temat:
MODERNIZACJA ULICY POWSTAŃCÓW
ŚLĄSKICH NA ODCINKU OD RONDY DO
UL. FOLWARK W ŻYWCU

treść:
ORGANIZACJA RUCHU
- NA CZAS ROBÓT - ETAP 1

nr rys.
3.1

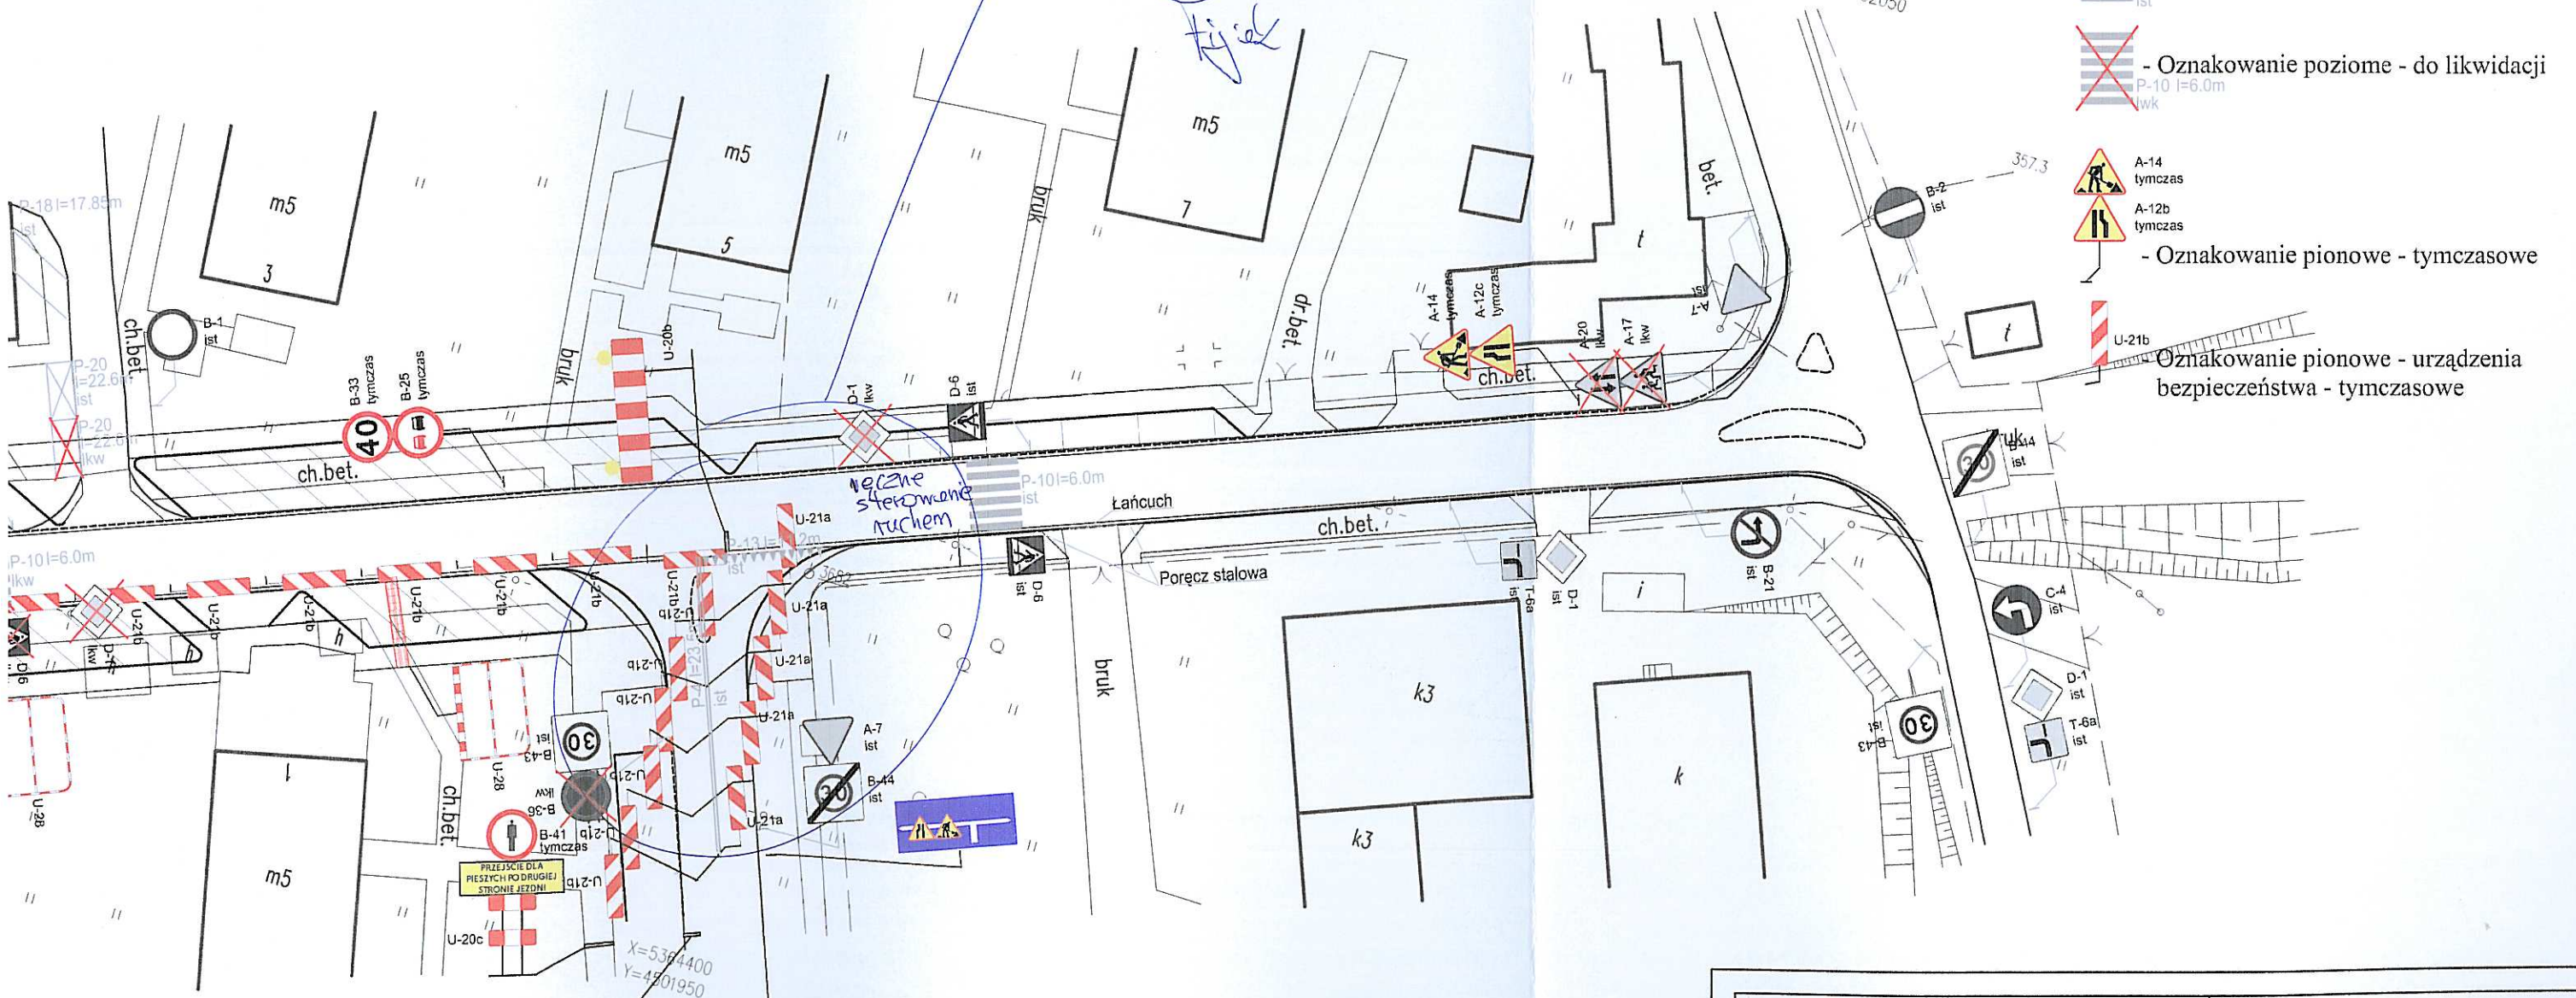
Zapewnić dojazd i dojście
do punktów usługowych. Dla
pieszych zastosować kładki
dla pieszych U-28.
Fijek

Arkusz mapy: 172.343.0441
W razie konieczności
Obszar robót objąć
nastropem.
Zastosować sterowanie ręczne
ruchem.
Fijek
